検討用地震（地震動の顕著な増幅を考慮しない）の選定

<3.1.1 内陸地殻内地震の地震動評価（地震動の顕著な増幅を考慮しない）>

3.2.7 第940回審査会合におけるコメントに対する回答	……p.446~

<断層モデルを用いた手法による地震動評価結果の比較 (加速度時刻歴波形) 、破壊開始点1~3>

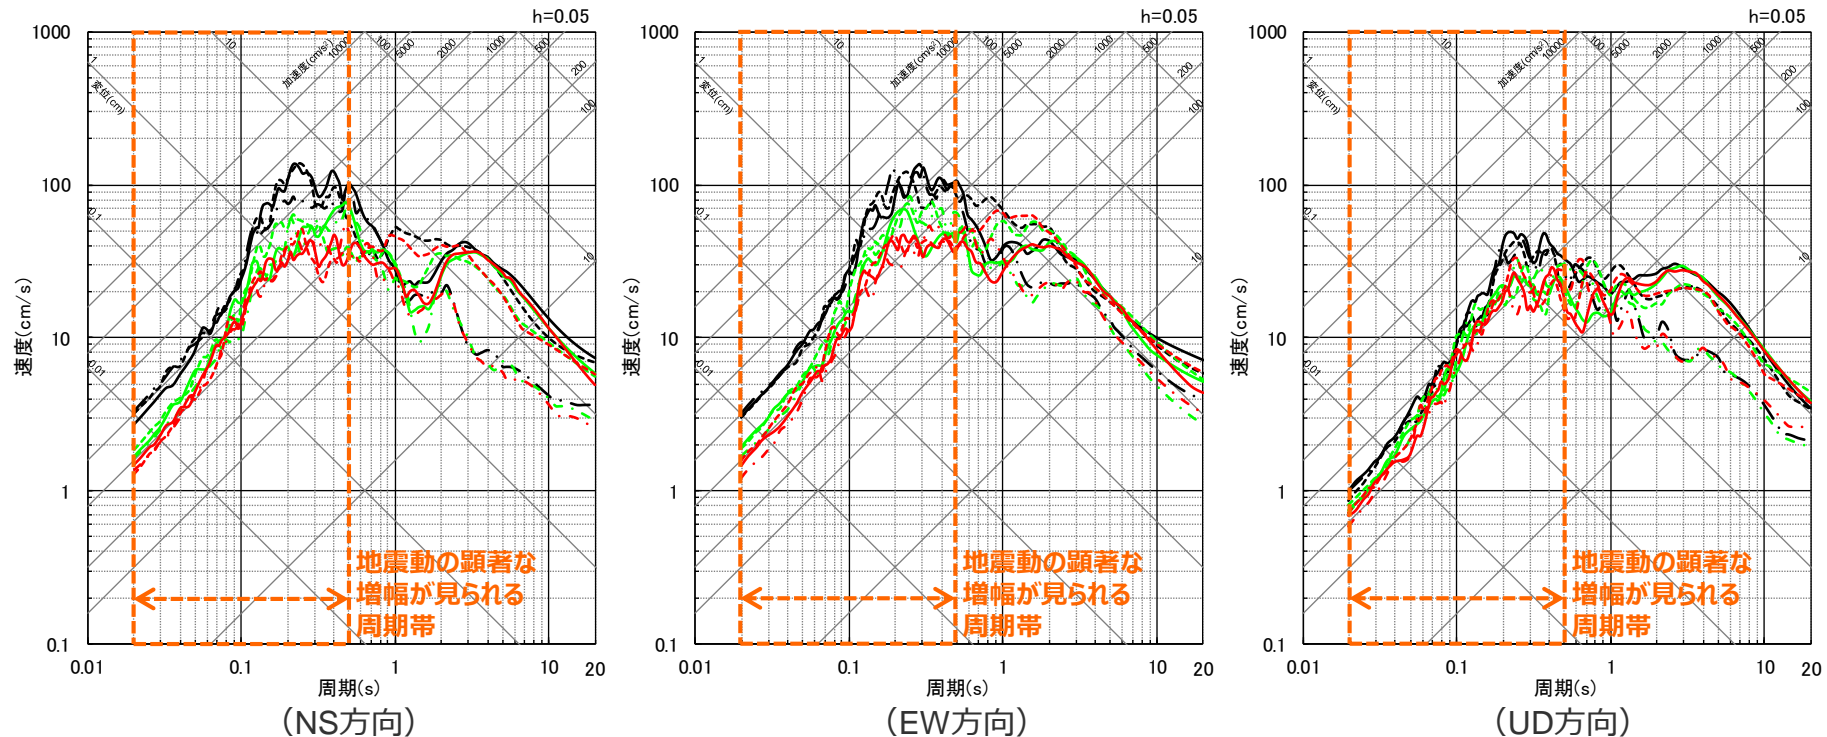
<3.2.7 第940回審査会合におけるコメントに対する回答>

「増幅方向」に位置する背景領域の小断層にも増幅係数を乗じる海洋プレート内地震の地震動評価
(地震動評価結果に考慮された保守性の確認 (第940回審査会合における説明))

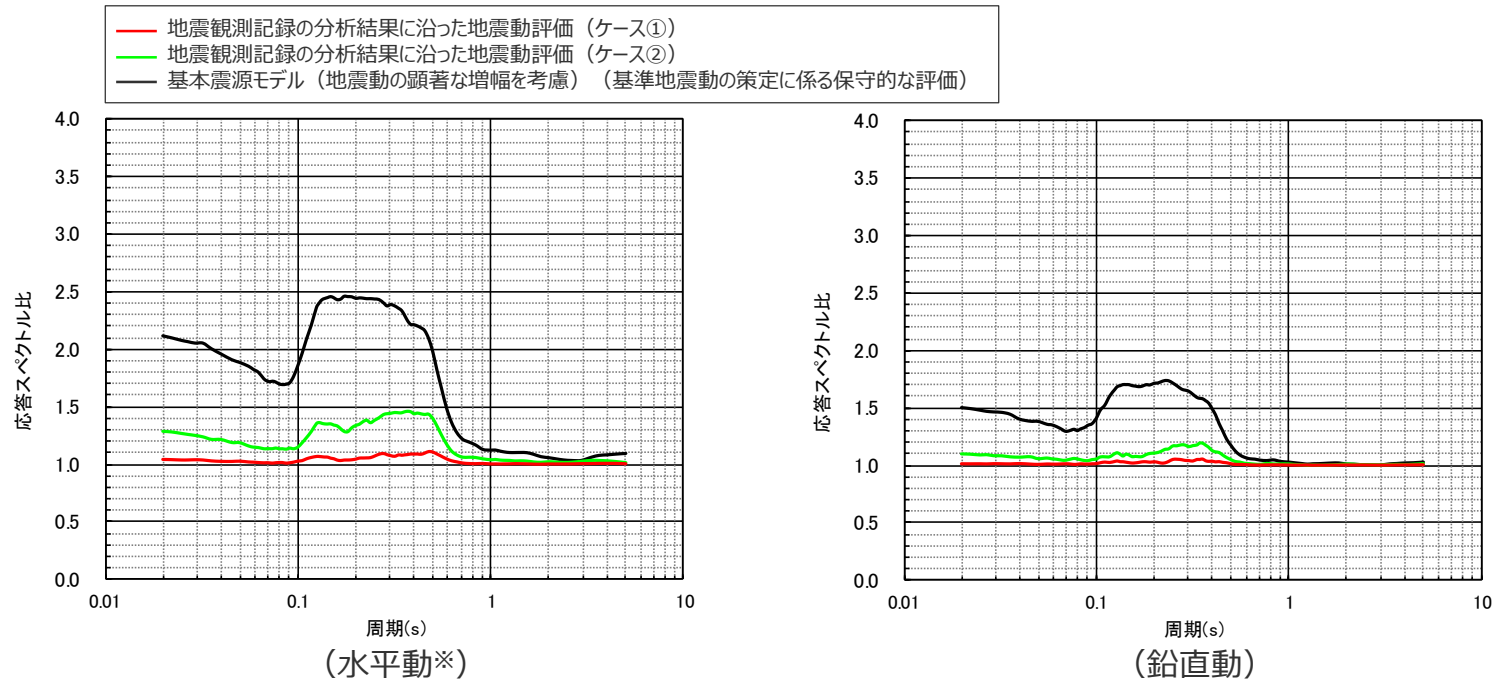
<3.2.7 第940回審査会合におけるコメントに対する回答>

○海洋プレート内地震について、増幅の範囲及び増幅の程度を地震観測記録の分析結果に対し保守的に設定した基本震源モデル
(地震動の顕著な増幅を考慮) の応答スペクトルに基づく地震動評価に用いる増幅係数 (応答スペクトル比) は、下図のとおり。

「増幅方向」に位置する背景領域の小断層にも増幅係数を乗じる海洋プレート内地震の地震動評価
 (「増幅方向」に位置する背景領域の小断層による影響の確認 (第940回審査会合における説明))

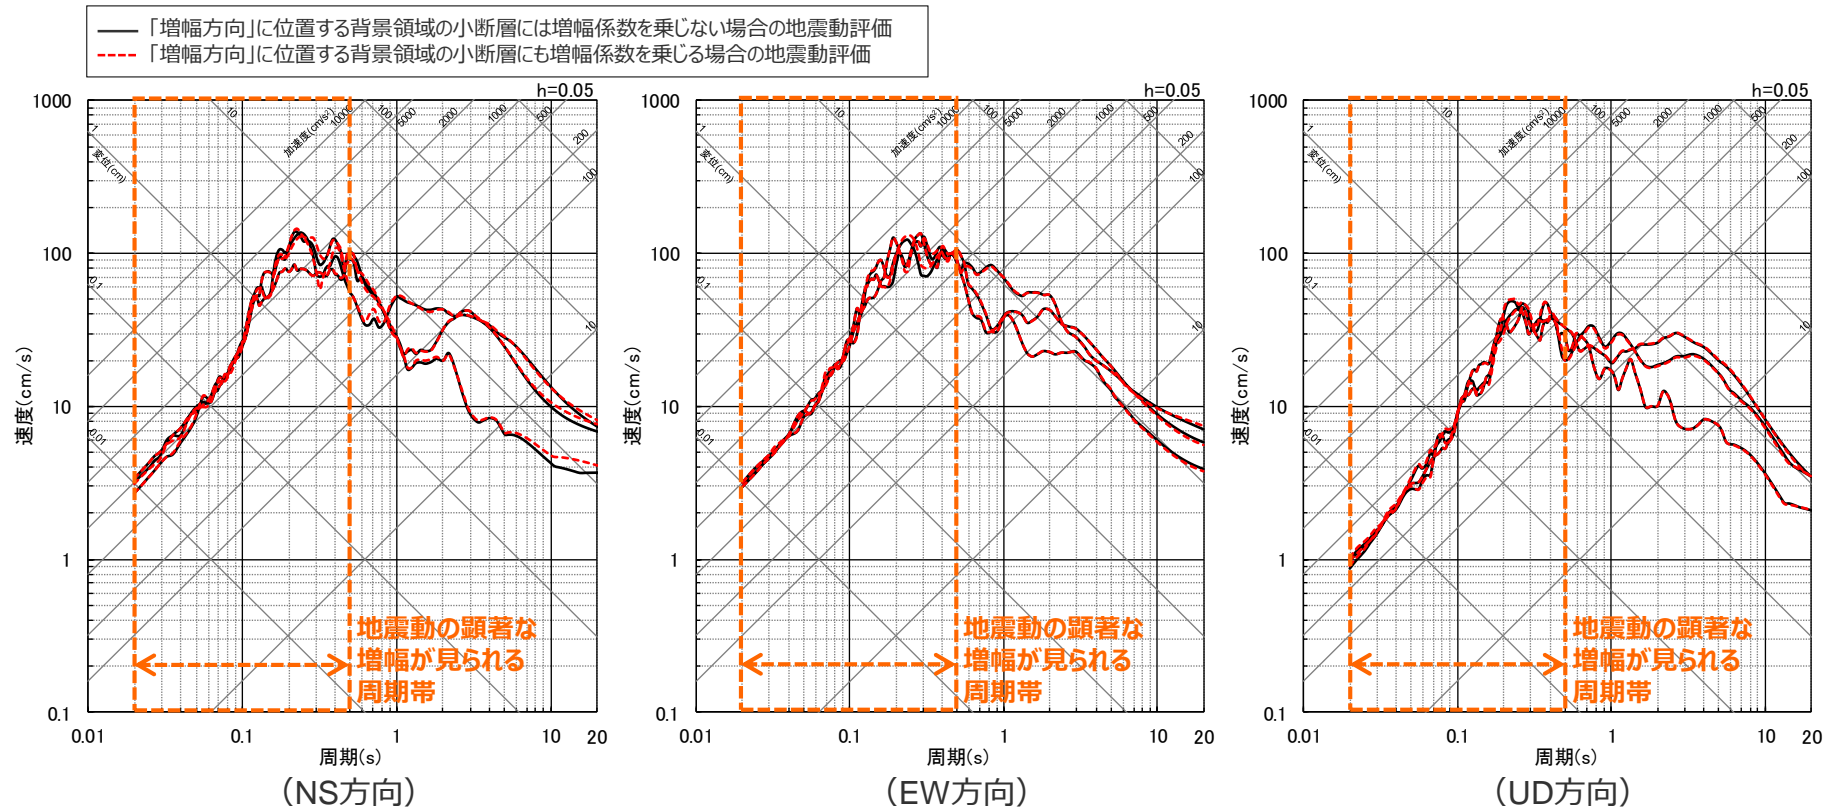
<3.2.7 第940回審査会合におけるコメントに対する回答>

○海洋プレート内地震の基本震源モデル (地震動の顕著な増幅を考慮) について、「増幅方向」の敷地近傍に配置した強震動生成域 (SMGA1及びSMGA2) に加え、「増幅方向」に位置する背景領域の小断層にも増幅係数を乗じる場合の地震動レベルは、地震動の顕著な増幅が見られる周期帯 (周期0.5秒以下) において、「増幅方向」に位置する背景領域の小断層には増幅係数を乗じない場合と同程度であり、「増幅方向」に位置する背景領域の小断層による影響は小さく、「増幅方向」の敷地近傍に配置した強震動生成域 (SMGA1及びSMGA2) による影響が支配的であることを確認した。

「増幅方向」に位置する背景領域の小断層にも増幅係数を乗じる海洋プレート内地震の地震動評価
(検討対象モデルの選定)

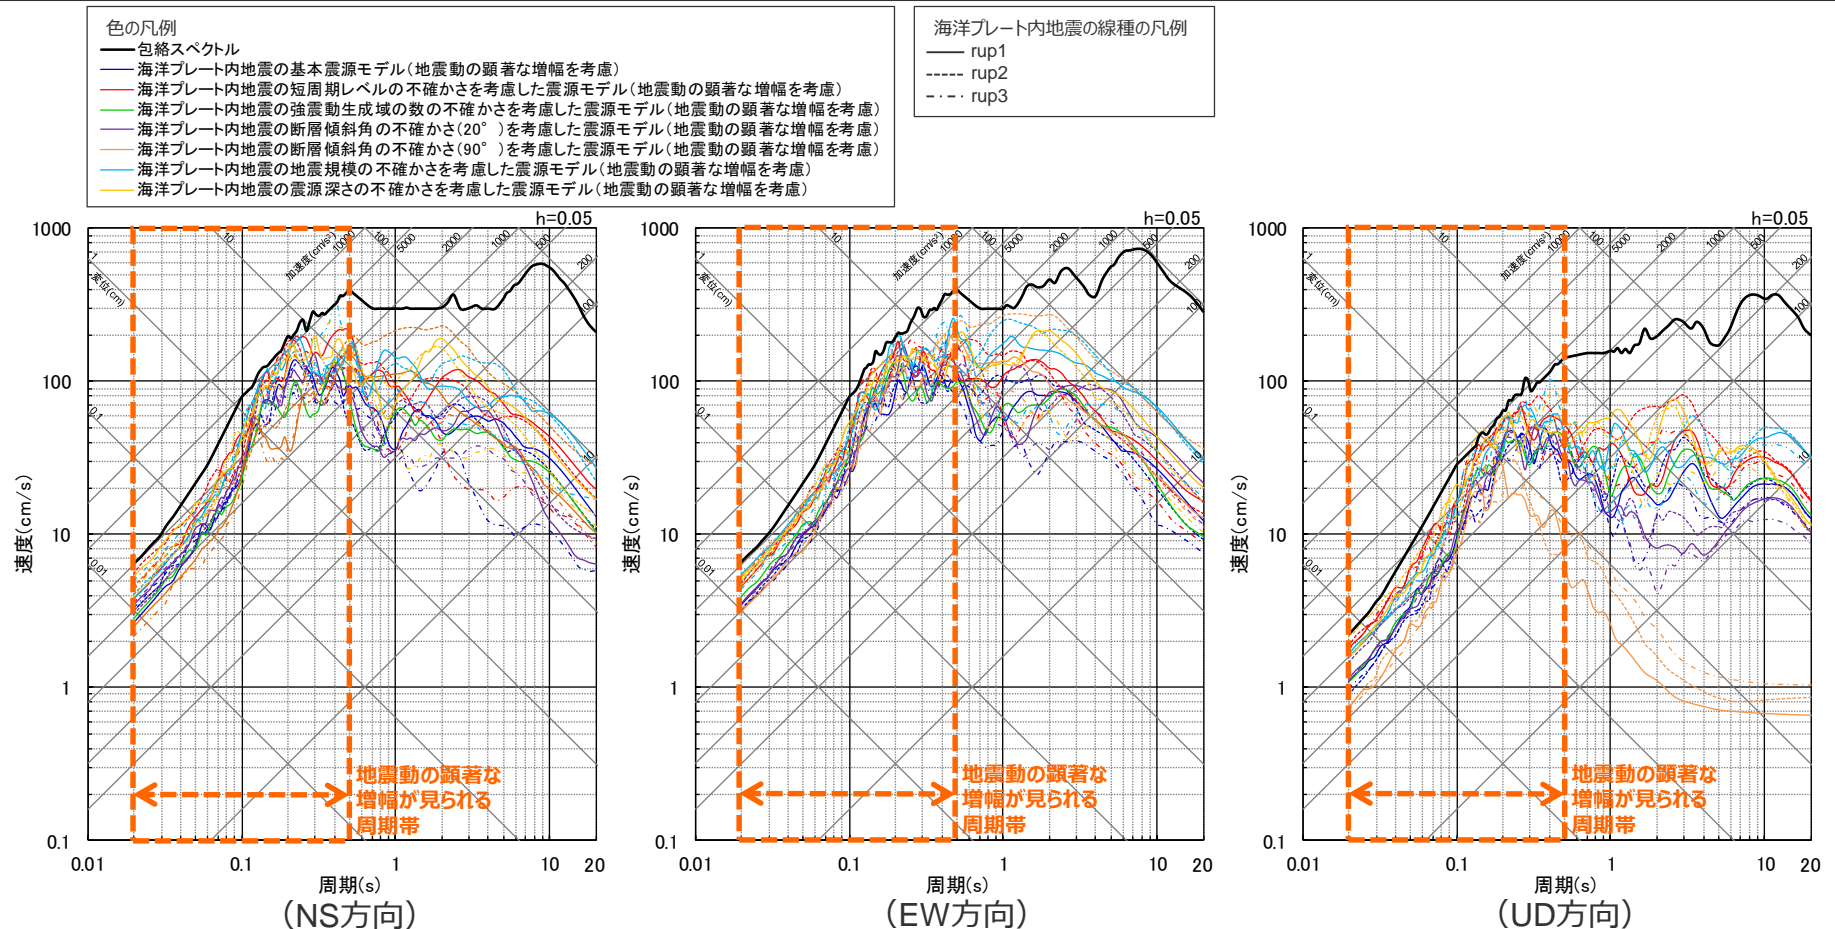
<3.2.7 第940回審査会合におけるコメントに対する回答>

○包絡スペクトルと海洋プレート内地震の各震源モデル（地震動の顕著な増幅を考慮）の断層モデルを用いた手法による地震動評価結果（「増幅方向」に位置する背景領域の小断層には増幅係数を乗じない）の比較（擬似速度応答スペクトル）は下図のとおり。

「増幅方向」に位置する背景領域の小断層にも増幅係数を乗じる海洋プレート内地震の地震動評価
(検討対象モデルの選定)

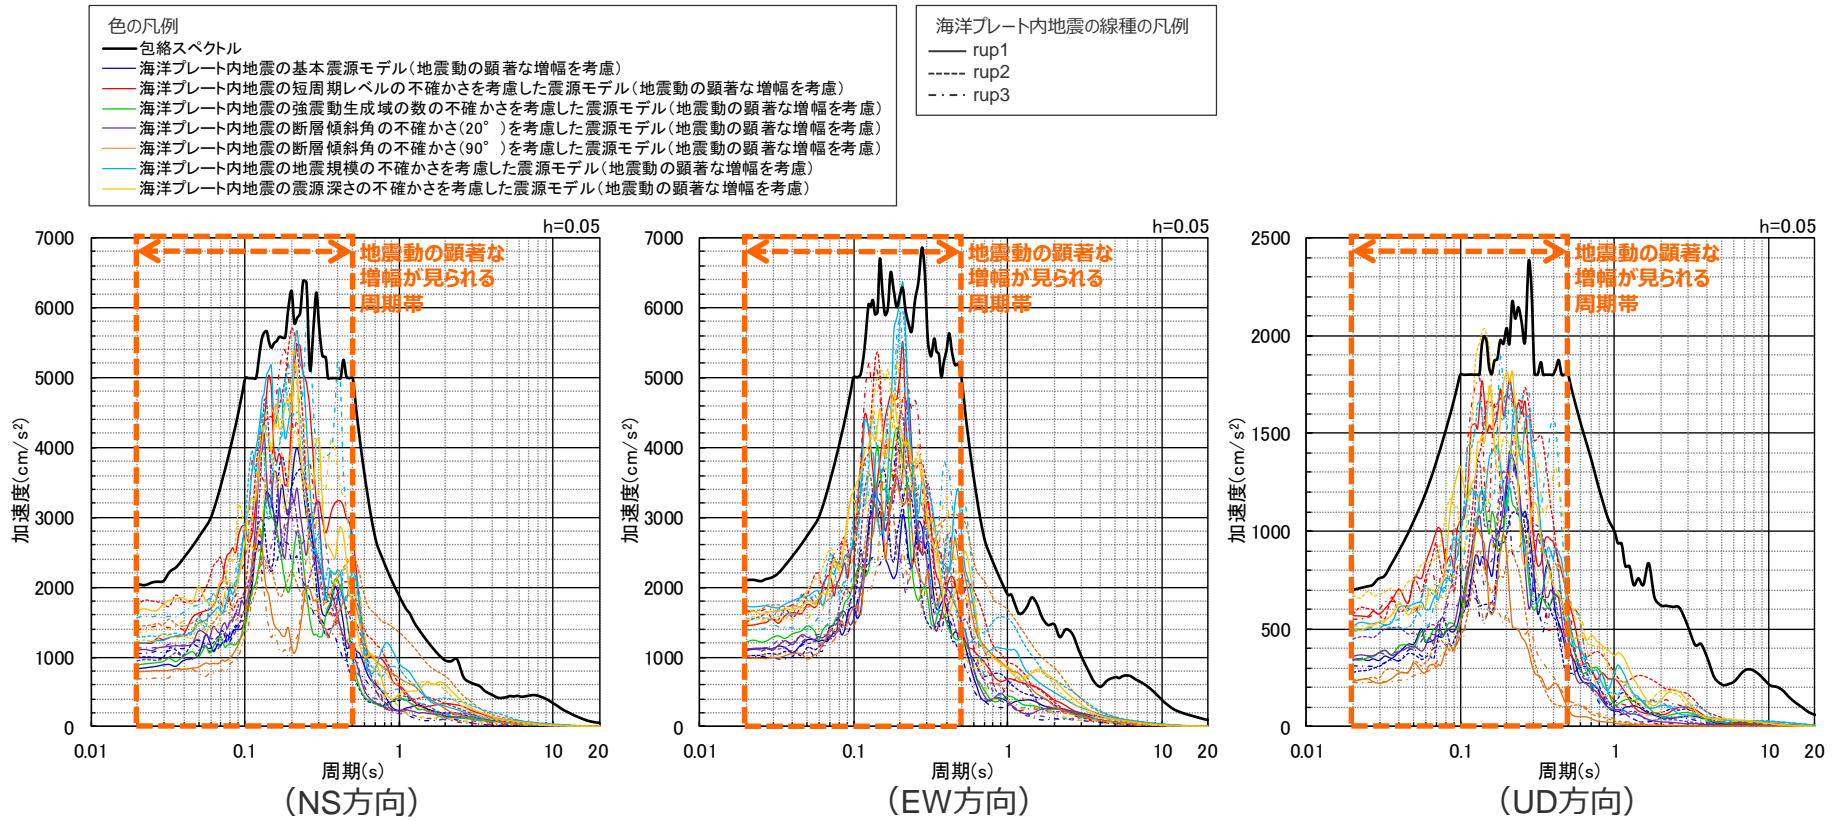
<3.2.7 第940回審査会合におけるコメントに対する回答>

○包絡スペクトルと海洋プレート内地震の各震源モデル（地震動の顕著な増幅を考慮）の断層モデルを用いた手法による地震動評価結果（「増幅方向」に位置する背景領域の小断層には増幅係数を乗じない）の比較（加速度応答スペクトル）は下図のとおり。

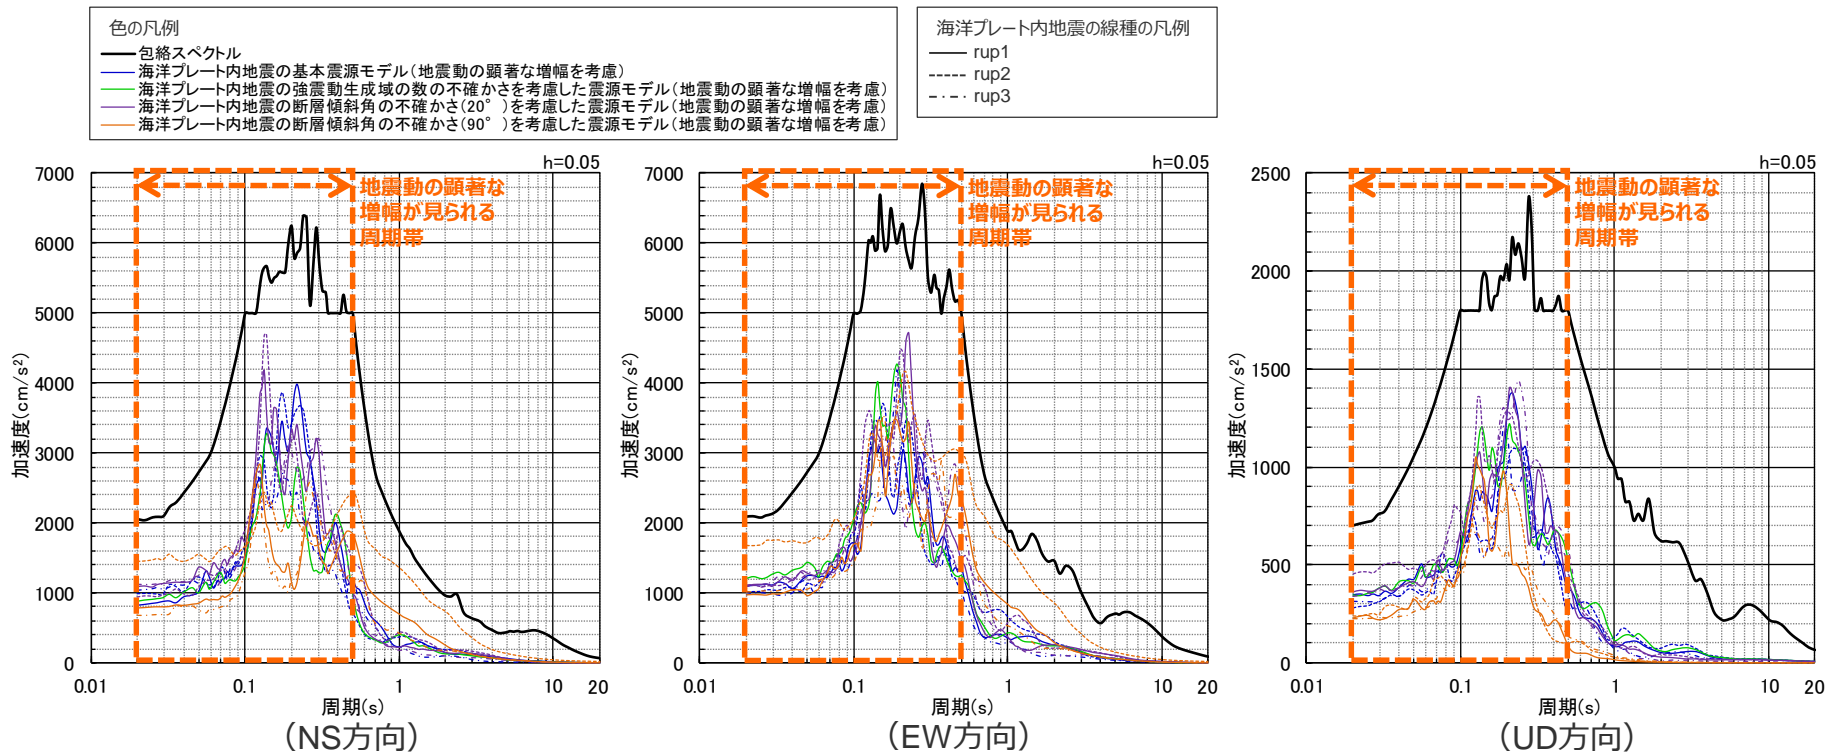
<3.2.7 第940回審査会合におけるコメントに対する回答>

○海洋プレート内地震の各震源モデル（地震動の顕著な増幅を考慮）のうち、以下の震源モデルについては、地震動レベルが比較的小さく、「増幅方向」に位置する背景領域の小断層にも増幅係数を乗じた場合でも包絡スペクトルを上回らないと考えられる。

- 基本震源モデル（地震動の顕著な増幅を考慮）
- 強震動生成域の数の不確かさを考慮した震源モデル（地震動の顕著な増幅を考慮）
- 断層傾斜角の不確かさ（20°）を考慮した震源モデル（地震動の顕著な増幅を考慮）
- 断層傾斜角の不確かさ（90°）を考慮した震源モデル（地震動の顕著な増幅を考慮）

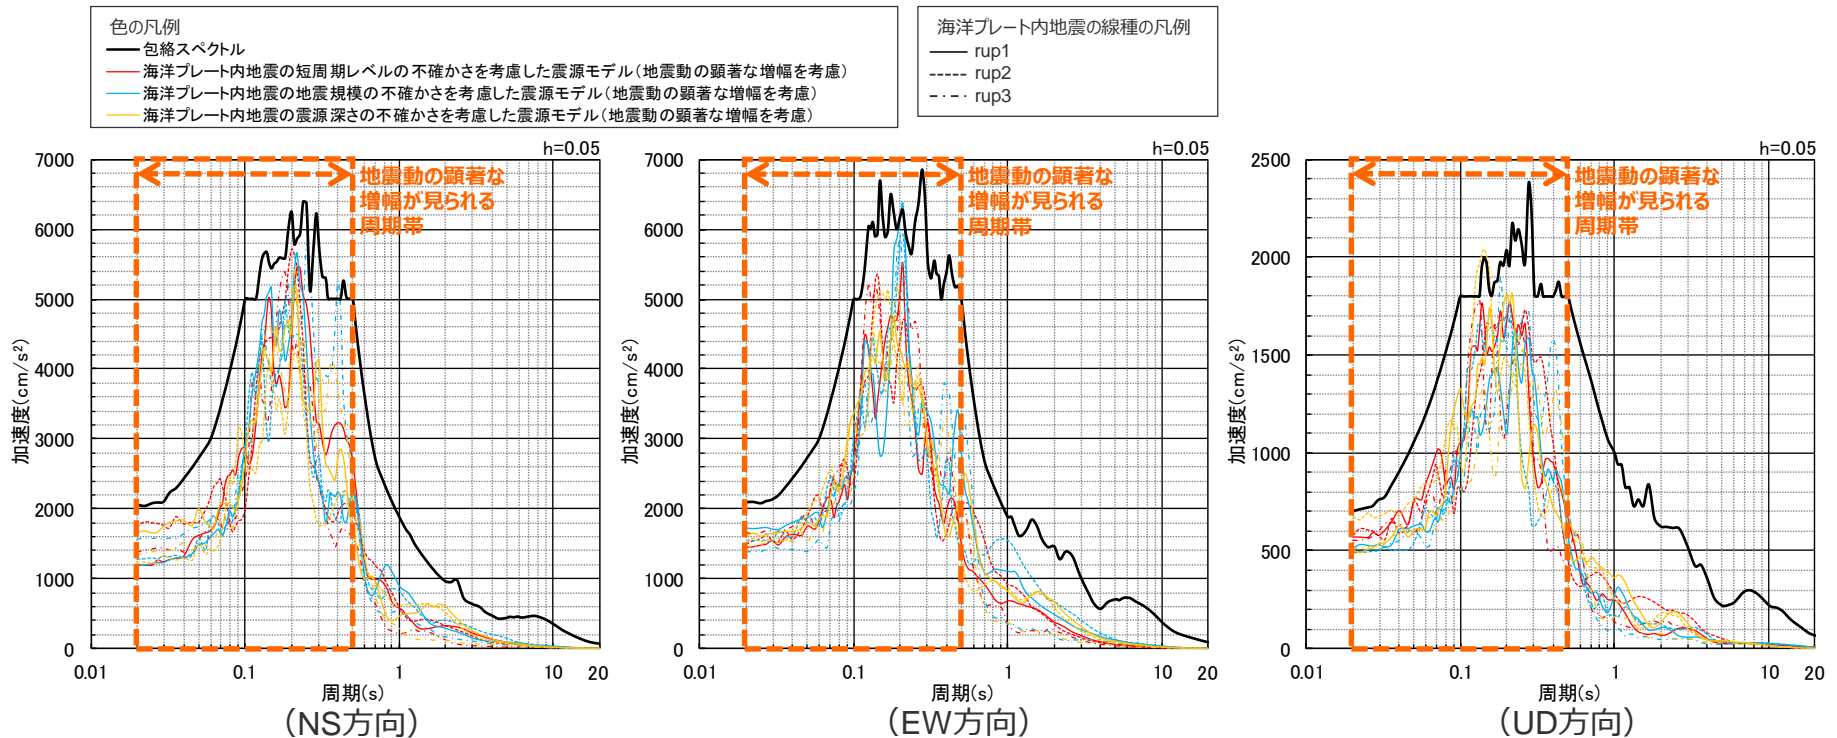
<3.2.7 第940回審査会合におけるコメントに対する回答>

○海洋プレート内地震の各震源モデル（地震動の顕著な増幅を考慮）のうち、以下の震源モデルは、地震動レベルが比較的大きいことから検討対象モデルとして選定し、「増幅方向」に位置する背景領域の小断層にも増幅係数を乗じる場合の地震動評価を行い、包絡スペクトルと比較する。

- ・短周期レベルの不確かさを考慮した震源モデル（地震動の顕著な増幅を考慮）
- ・地震規模の不確かさを考慮した震源モデル（地震動の顕著な増幅を考慮）⇒破壊開始点1,3が包絡スペクトルを一部周期で上回る
- ・震源深さの不確かさを考慮した震源モデル（地震動の顕著な増幅を考慮）⇒破壊開始点2が包絡スペクトルを一部周期で上回る
